Prof. DVA - 2012 - 0031080 del 19/12/2012

GIUNTA DELLA REGIONE EMILIA ROMAGNA

Oggetto: PARERE IN MERITO ALLA VALUTAZIONE DI IMPATTO AMBIENTALE DEL PROGETTO DI NUOVO  
ELETTRODOTTO IN SINGOLA TERNA A 380 KV TRA LE STAZIONI ELETTRICHE DI COLUNGA (BO) E  
CALENZANO (FI) E OPERE CONNESSE (ART. 25, COMMA 2, D.LGS 152/06)

**Calcolo dell'induzione magnetica in corrispondenza ai recettori (Rapporto Ismes)**

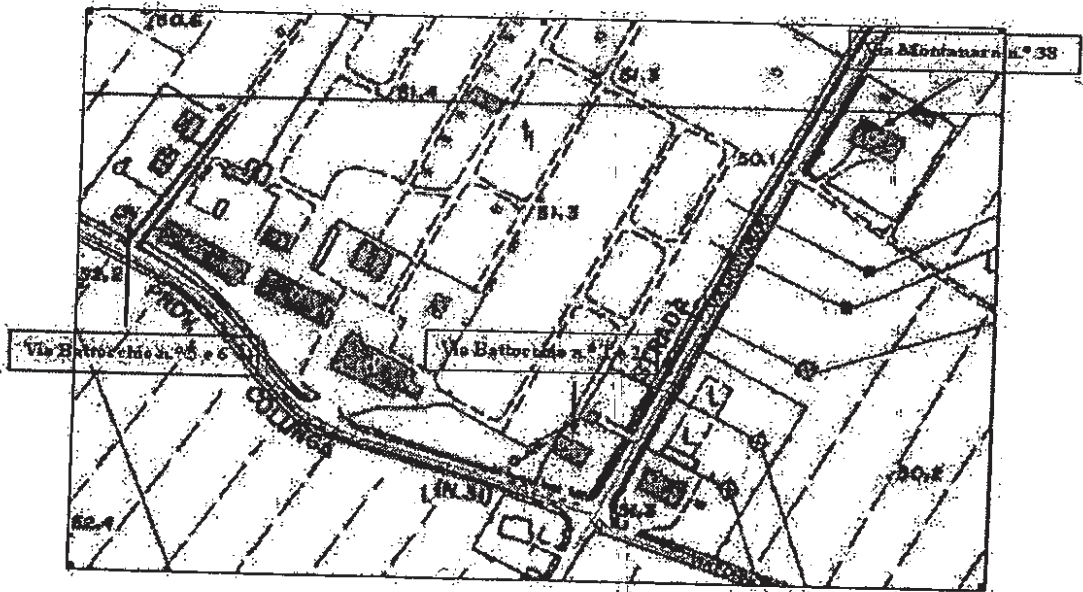
18. si richiede di indicare la temperatura ( °C) di riferimento utilizzata per il calcolo dei parametri di posa delle catenarie;
19. si richiede di fornire la portata in corrente in servizio normale (Ampere) degli elettrodotti:

- 132 KV n° 874,
  - 380 KV n° 302 e 332
20. nei casi di compresenza di elettrodotti esistenti, nelle simulazioni è stata utilizzata per tali elettrodotti la corrente "mediana". Si richiede di chiarire e motivare a qual periodo temporale si riferisca tale valore mediano di corrente. Si ritiene che la mediana dei valori di corrente da utilizzare nelle simulazioni per gli elettrodotti esistenti debba essere la più cautelativa possibile (massimo valore della mediana nell'arco delle 24 ore negli anni precedenti, come desunta dai dati storici);

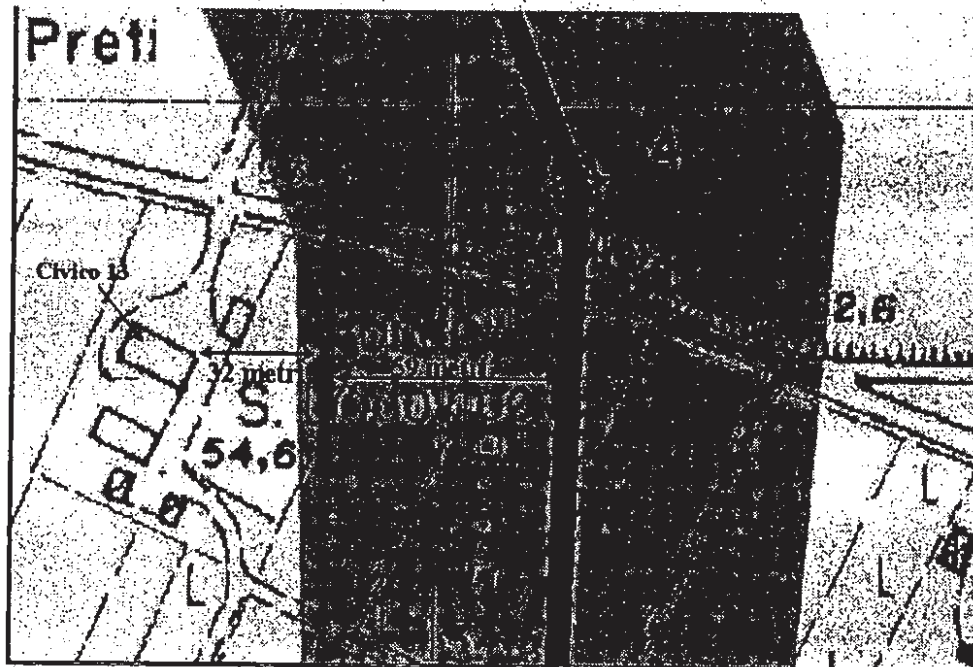
31. si richiede di valutare l'opportunità/necessità di includere nella simulazione la presenza dell'entra-esce nella CP della linea 132 KV (Ingresso n. 874 - uscita n. 803) che non risulta

essere evidenziata l'APA complessiva nella tratta dal sostegno n 156 fino alla CP;

32. si richiede di fornire una simulazione modellistica dell'induzione magnetica complessiva (Elettrodotto 874 esistente e elettrodotto 380 KV di progetto) per l'edificio situato in località "Buche" in Comune di Monterenzio (tra i sostegni 47 e 48) localizzato nel corridoio tra i due elettrodotti;
